奉贤区青村镇16-02地块幼儿园(暂定名)新建工程规划许可证变更调整公示

附图6调整后

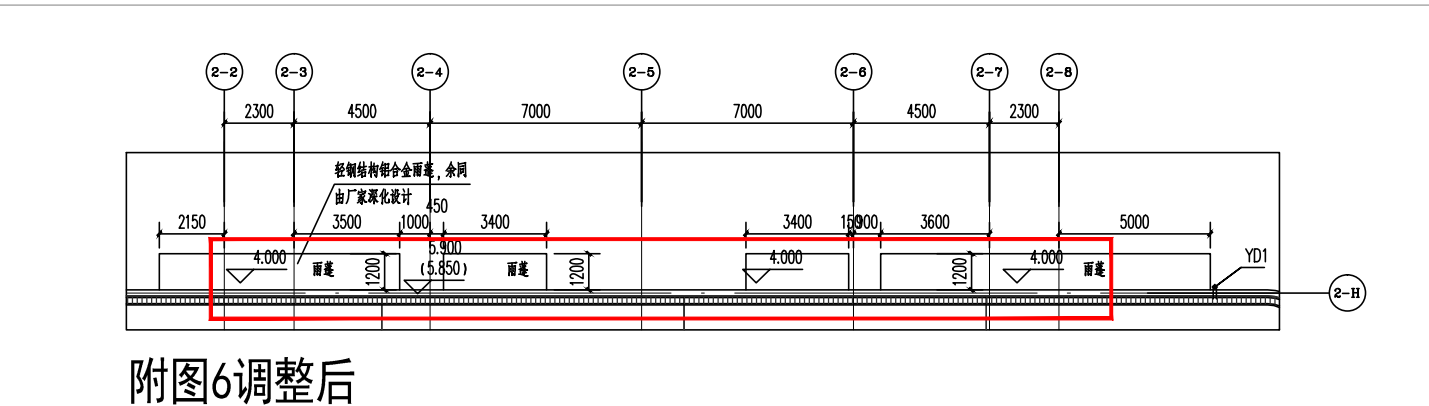
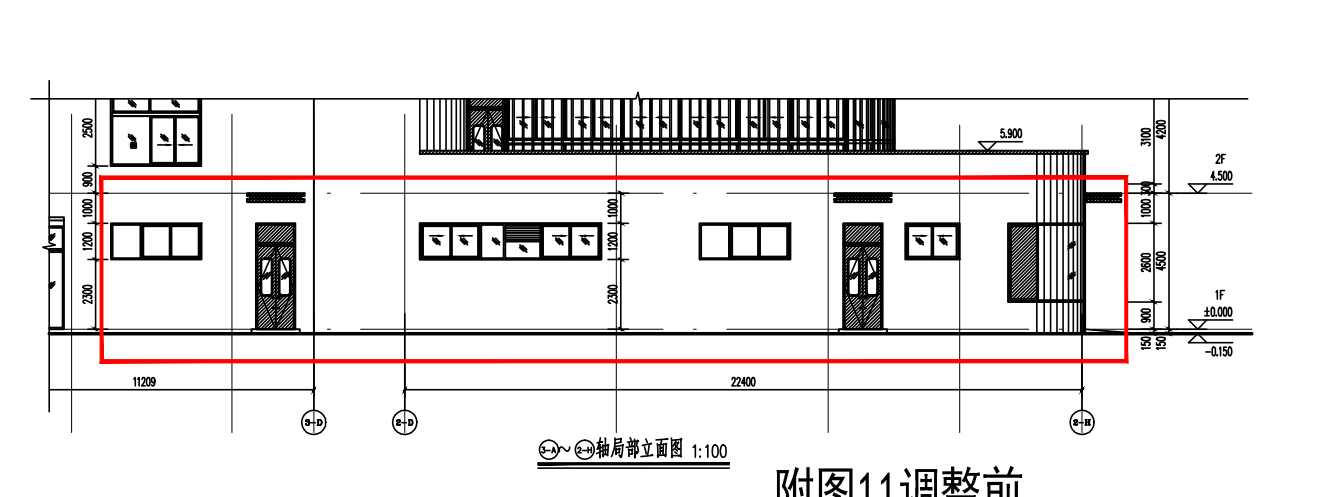
附图6：修改北侧一层出入口上方的雨蓬宽度和标高

附图11调整后

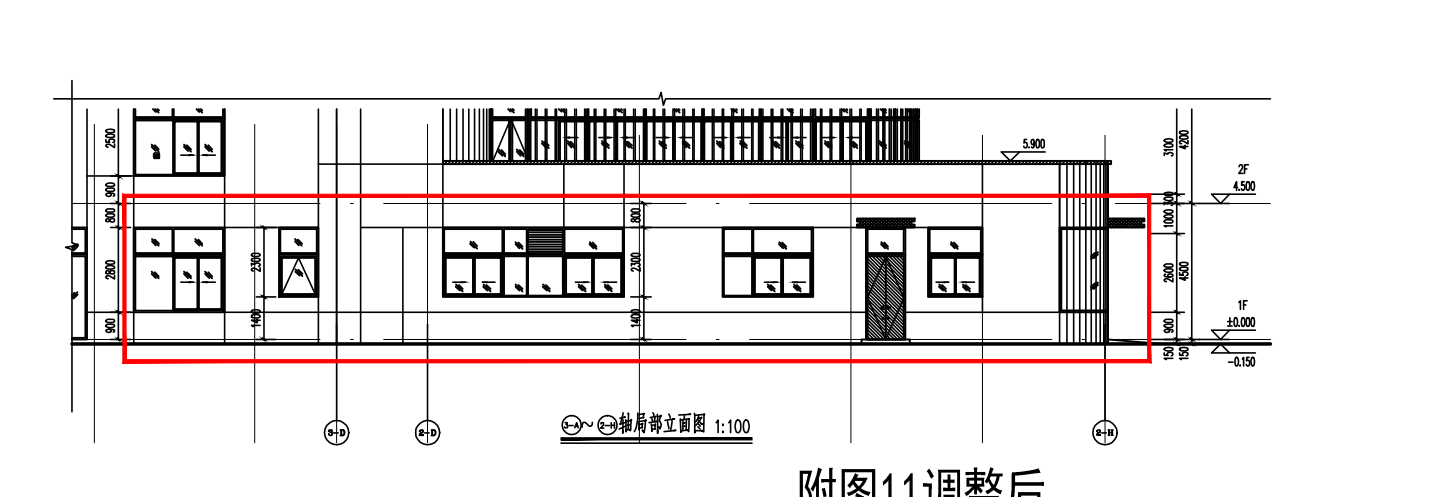
附图11：调整一层厨房、教职工餐厅外立面并调整出入口处雨蓬标高

附图12调整后

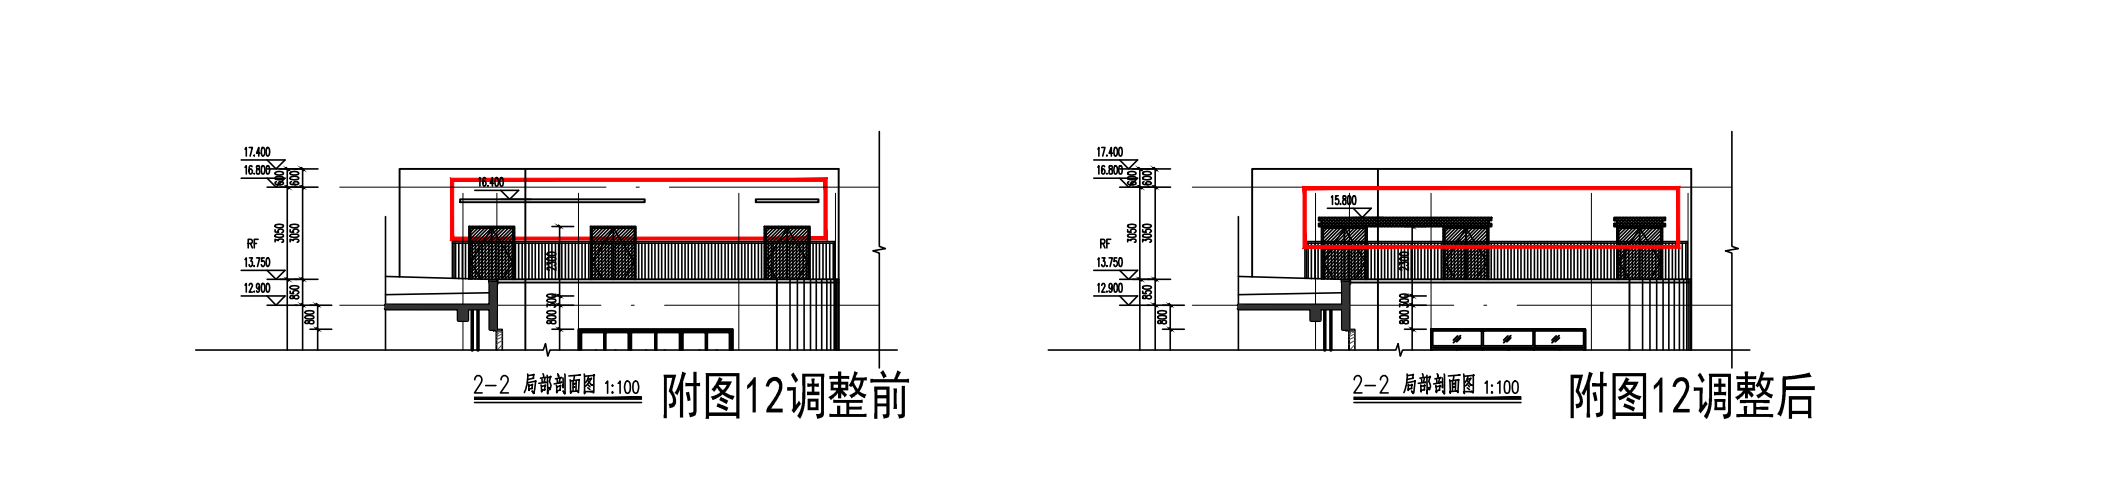
附图12：屋顶设备房出入口上方雨蓬由混凝土改为铝合金雨蓬，并调整雨蓬标高；设备层楼梯外墙处增设钢爬梯
